**Ravila mnt 17a kinnistu
projekteerimistingimuste eelnõu
kooskõlastamine märkustega**

Olete esitanud Transpordiametile kooskõlastamiseks Harju maakonna Kose valla Kose aleviku Ravila mnt 17a kinnistu projekteerimistingimuste eelnõu (menetlus nr 392130).

Kinnistu (katastritunnus 33801:001:1182) asub riigitee nr 11122 Kose sanatooriumi tee (edaspidi *riigitee*) km 0,346-0,419 kaitsevööndis.

Joonis 1. Ristumiskoha pikikaldete kujundamine

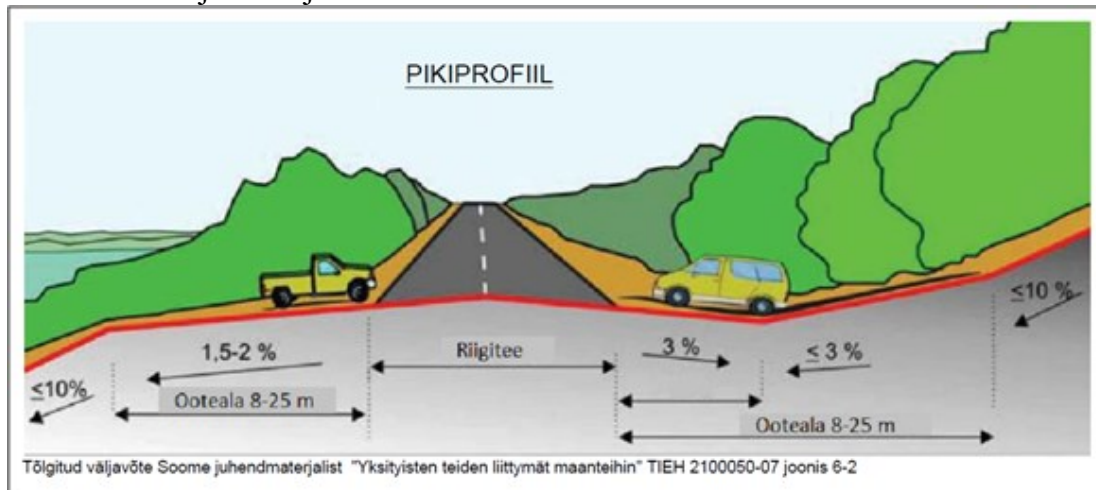
- projekteerimisel“.
- 8.2. Mõõdistada minimaalselt 20 m raadiuses riigitee teljest kavandatava ristumiskoha asukohal.
 - 8.3. Mõõdistusala ja uuringud peavad olema piisavad projekti koostamiseks ja kontrollimiseks.
 - 8.4. Projekti kooskõlastamiseks esitamise hetkel peab olema geodeetilise mõõdistuse sh kooskõlastuste vanus kuni üks aasta.
 9. Ristumiskoha plaanilahenduse koostamisel lähtuda Transpordiameti tüüpjoonise I põhimõtetest. Pöörderaadiused määrata liikluskoosseisu kõige ebasoodsama sõiduki pöördekoridoride järgi. Kujutada pöördekoridorid joonistel.
 10. Ristumiskoht projekteerida riigiteega võimalikult täisnurga all. Ristumiskoha pikikalded määrata vastavalt alltoodud joonise põhimõtetele arvestusega, et riigitee alusele maale sademeveett üldjuhul ei juhitata.
